**Avis délibéré de l’Autorité environnementale
sur la modernisation de la ligne ferroviaire entre
Aix-les-Bains (73) et Annecy (74) et sur la mise en
compatibilité des documents d’urbanisme de Rumilly –
Terres-de-Savoie et de Cran-Gevrier**

n°Ae : 2022-111

Avis délibéré n° 2022-111 adopté lors de la séance du 23 février 2023

Figure 2 : Caractéristiques de la ligne ferroviaire Aix-les-Bains – Annecy et zones (en hachuré) occasionnant le plus de retard. Le pourcentage indiqué correspond à la contribution de la zone par rapport à l'ensemble des retards. (source : dossier)

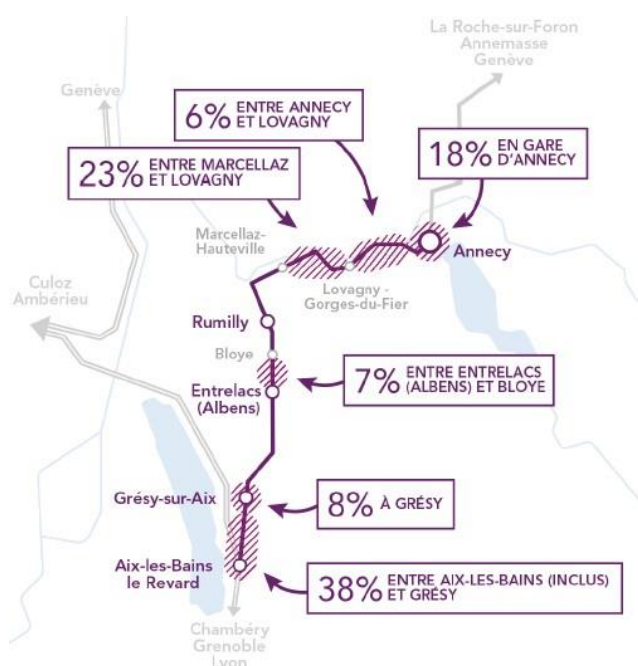
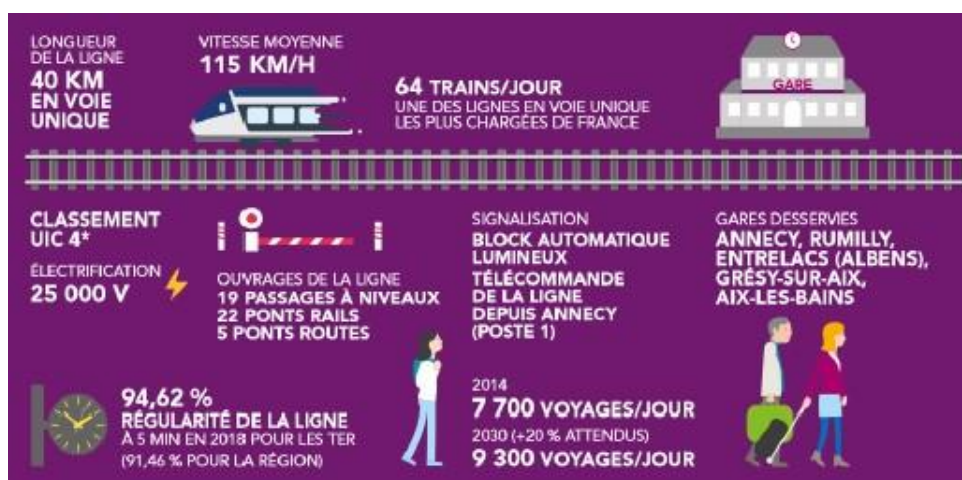
La vitesse maximale est de 115 km/h (cf. figure 2, qui présente cette valeur comme une vitesse moyenne à l'inverse de l'étude d'impact). La vitesse commerciale est néanmoins plus réduite avec des temps de parcours compris entre 30 et 51 minutes selon les trains (soit une vitesse commerciale moyenne comprise entre 50 km/h et 80 km/h environ).

Figure 4 : Offre de liaisons dans le scénario de référence en 2026 (source : volet trafic).

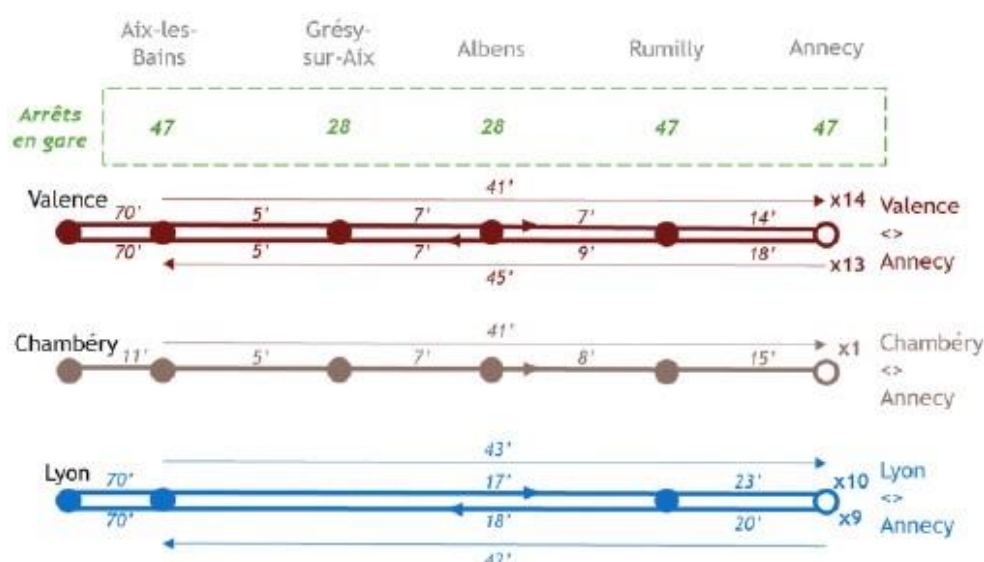
Comme sur la figure 4, les durées d'arrêt en gare ne sont pas mentionnées, ce qui ne permet pas de comprendre les durées totales des liaisons – mais celles-ci sont mentionnées sur les graphiques.
